# 核燃料物質使用変更許可申請書の変更概要

## 〔プルトニウム燃料第三開発室〕 〔共通編〕

令和2年12月

日本原子力研究開発機構 核燃料サイクル工学研究所  
プルトニウム燃料技術開発センター

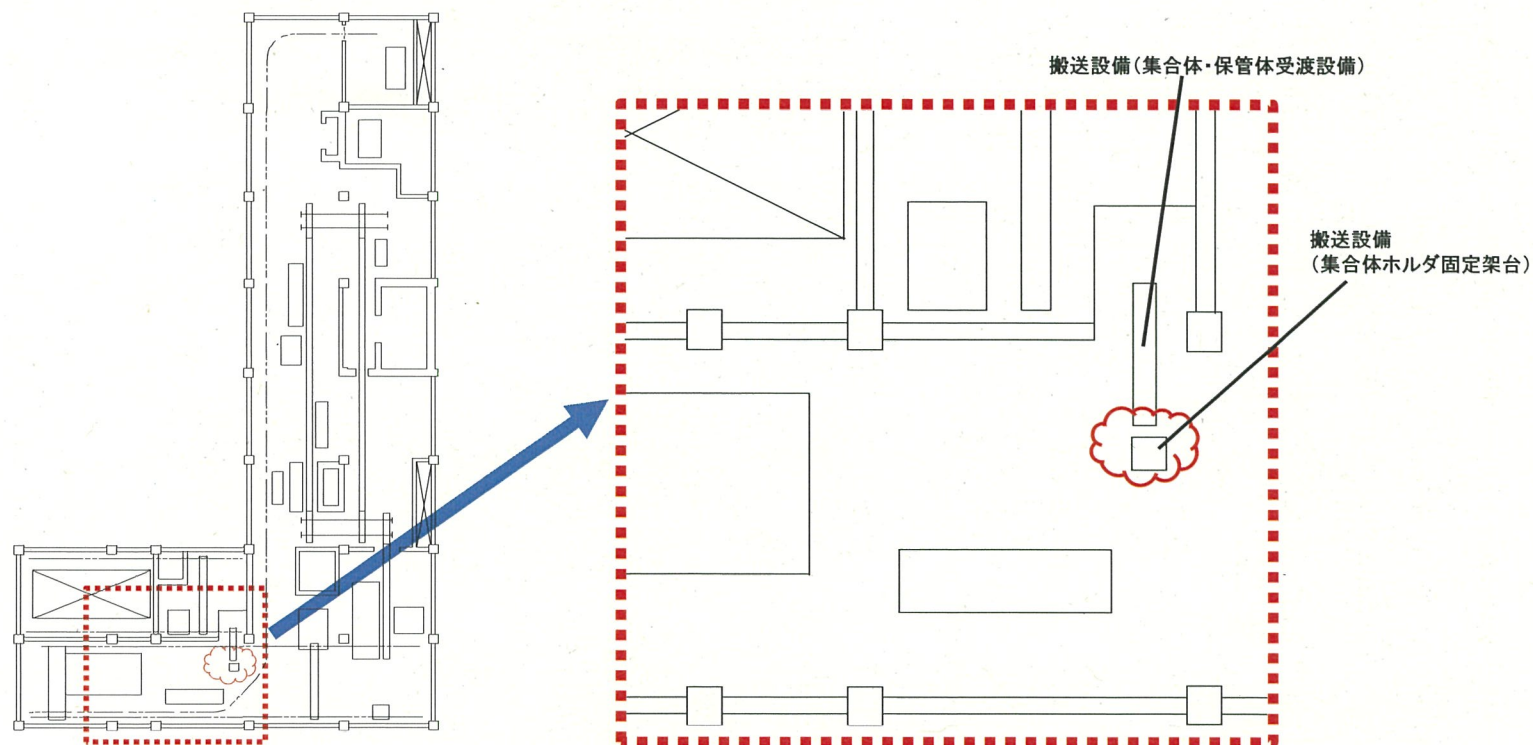
- 使用の目的No.5の使用の方法(2)「プルトニウム燃料第一開発室又はプルトニウム燃料第二開発室からの核燃料物質の受入れ」に残存核燃料物質封入棒集合体の受入れに係る作業及び該当する工程室の部屋番号を追記する。(下線部を追記)

目的 番号	使用の方法	部屋 番号
	<p>(2) プルトニウム燃料第一開発室又はプルトニウム燃料第二開発室からの核燃料物質の受入れ</p> <p>③ <u>残存核燃料物質封入棒集合体の受入れ</u>  <u>プルトニウム燃料第二開発室から搬出された輸送容器をローディングドックから搬出入室(2)に受入れ、搬出入室(2)の搬出入設備により搬出入室(1)の電動搬送台車に積載し、組立検査室へ移動する。移動後、集合体梱包設備及び集合体輸送容器移送クレーンを使用して輸送容器から集合体ホルダに収納された残存核燃料物質封入棒集合体を取り出し、集合体ホルダ固定架台まで移動する。その後、集合体ホルダを取り外した残存核燃料物質封入棒集合体を集合体・保管体一時保管設備内の収納容器に収納し、搬送設備で集合体・保管体貯蔵設備の貯蔵ピットに貯蔵する。</u></p>	<p><u>CS-101</u>  <u>CS-102</u>  <u>CS-201</u>  <u>FA-101</u>  <u>FA-102</u></p>
